III/10522, most ev.č. 10522-1 přes potok Mastník v Sedlčanech

Opěrné zdi - KSÚS Středočeského kraje

Změnový list

Předmět Změny: Kaverny schodiště a vodovod

Zaměřovací protokol č. 3

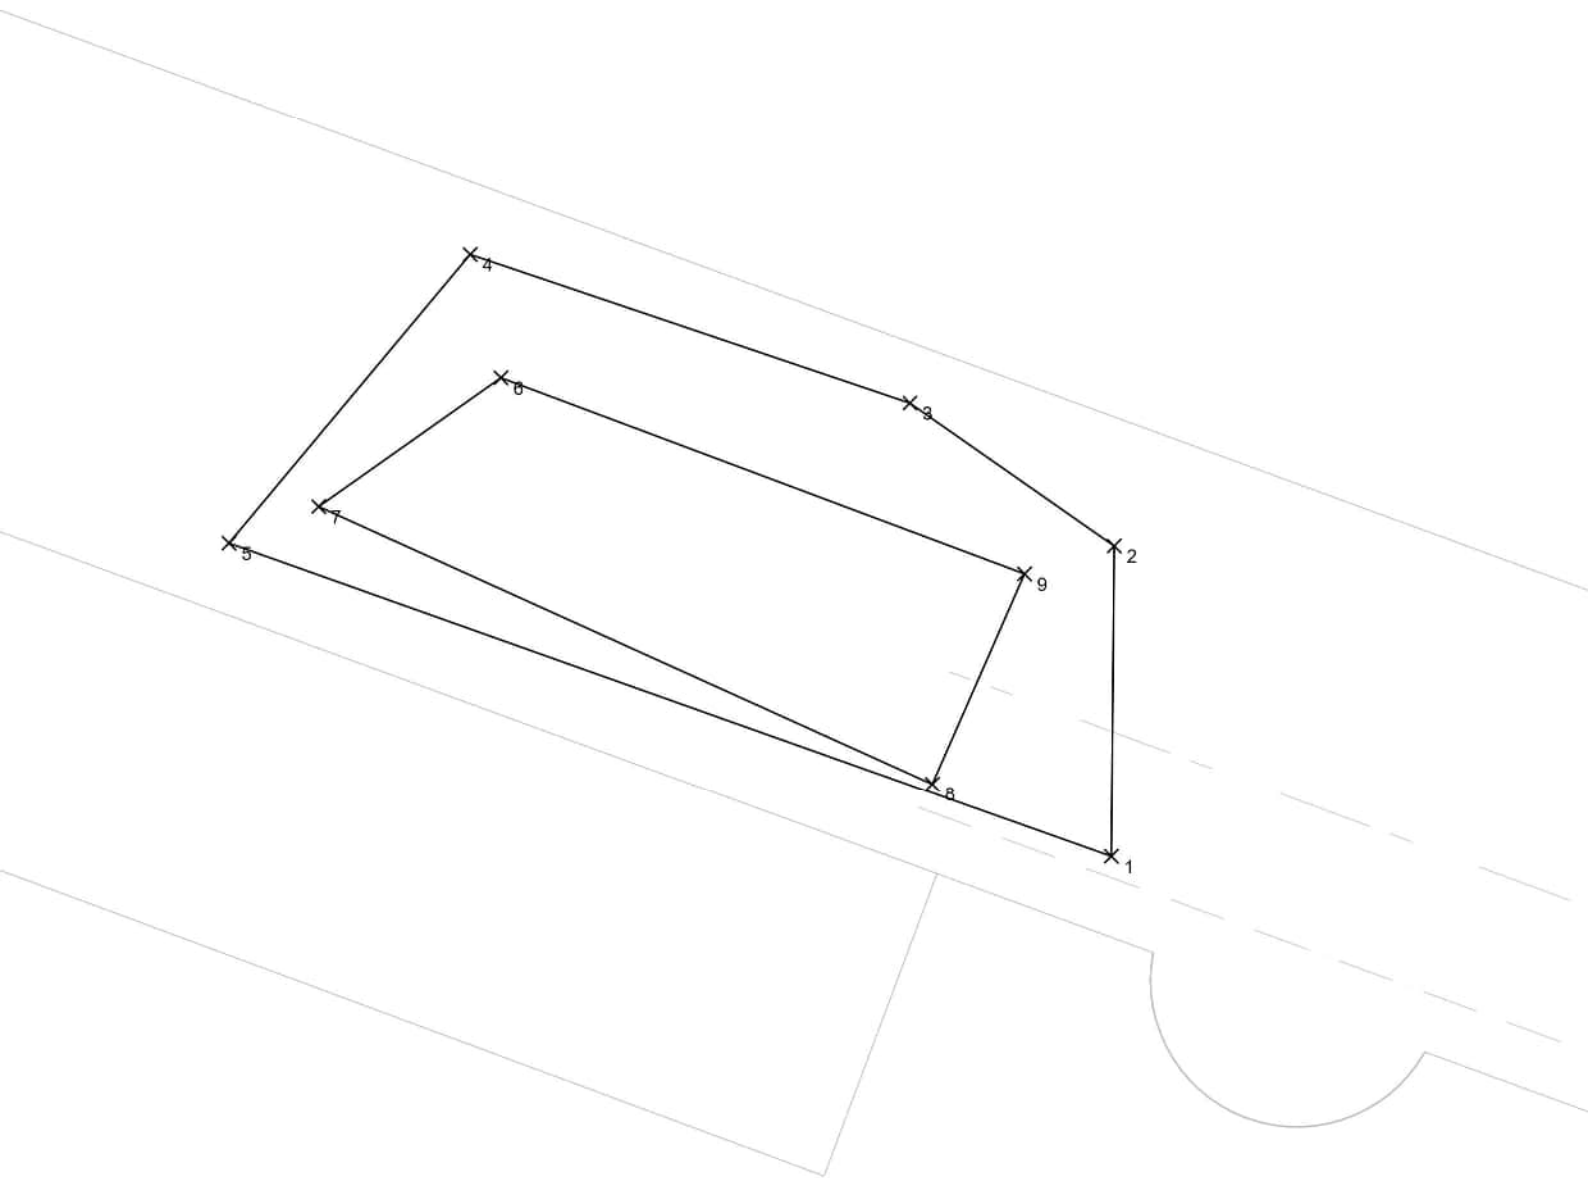
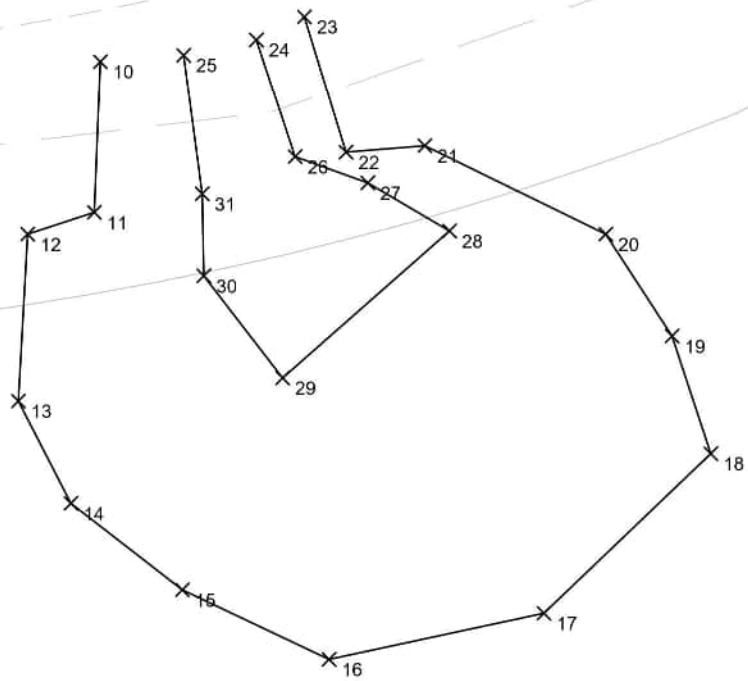
- Kubatura odkopu v římse č. 2: 8.19 m3
- Kubatura odkopu v římse č. 5: 2.49 m3
